リコール届出一覧表

リコール届出日：令和6年5月21日

リコール届出番号	外-3813	リコール開始日	令和6年5月21日
届出者の氏名又は名称	ボルボ・カー・ジャパン株式会社 〔製作国：スウェーデン〕 代表取締役社長 〔製作者名：ボルボ〕 不動 奈緒美 問い合わせ先：ボルボ・カスタマー・センター 0120-55-8500		
不具合の部位（部品名）	その他（センター コンソール ディスプレイ用制御コンピュータ）		
基準不適合状態にあると認める構造、装置又は性能の状況及びその原因	DHU（ディスプレイ ヘッド ユニット）において、制御プログラムが不適切なため、EVシステム始動時に、ディスプレイの画面がテストパターン（カラーバー）になることがある。そのため、後退時車両直後確認画像、速度計及び警告灯等が表示されないおそれがある。		
改善措置の内容	全車両、DHUのプログラムを対策プログラムに書き換える。		
不具合件数	国内：6件	事故の有無	国内：なし
発見の動機	市場からの情報による。		
自動車使用者及び自動車特定整備事業者に周知させるための措置	<ul style="list-style-type: none"> ・使用者：ダイレクトメール又は電話等にて通知する。 ・自動車特定整備事業者：日整連発行の機関誌に掲載する。 ・弊社のインターネットホームページへ掲載する。

改善箇所説明図

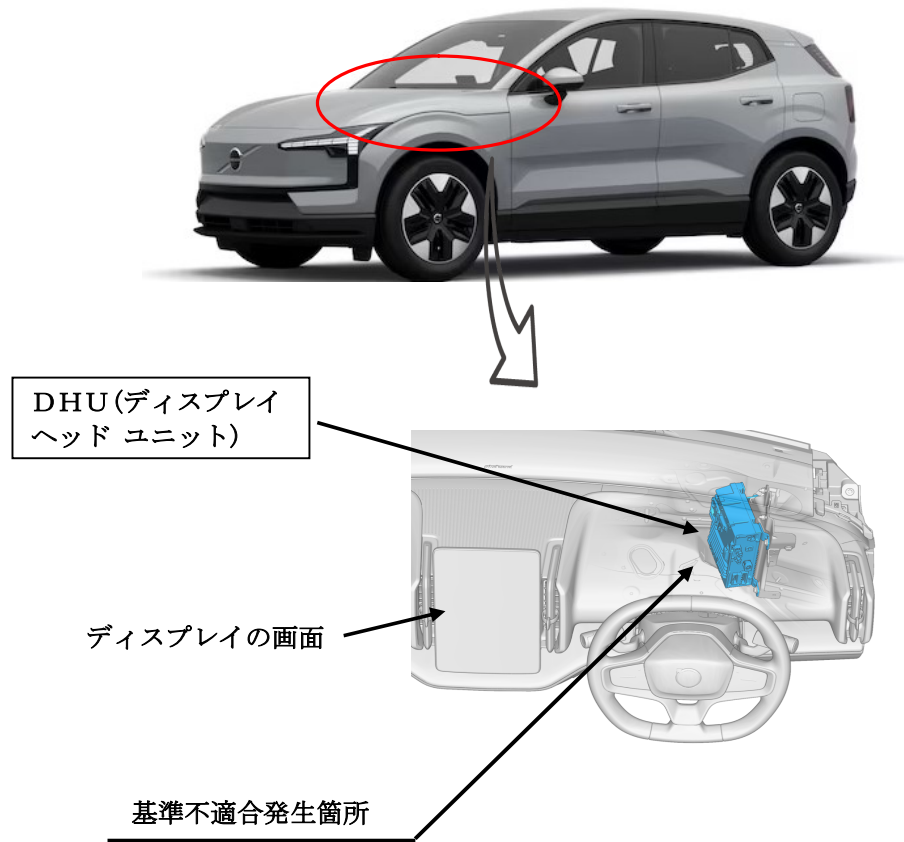
DHU (ディスプレイヘッドユニット) において、制御プログラムが不適切なため、EVシステム始動時に、ディスプレイの画面がテストパターン(カラーバー)になることがある。そのため、後退時車両直後確認画像、速度計及び警告灯等が表示されないおそれがある。

- 全車両、DHUのプログラムを対策プログラムに書き換える。
なお、改善のためのプログラムの書き換えは、下記のいずれかで行う。
- 販売店に入庫して診断機により実施する。
 - 対象車両へ遠隔配信にて配信し、使用者自身でインストールしてもらう。

作業完了車は、液晶モニターの設定画面で表示させることが出来るプログラムのバージョンが、1.3以上であることにより識別する。
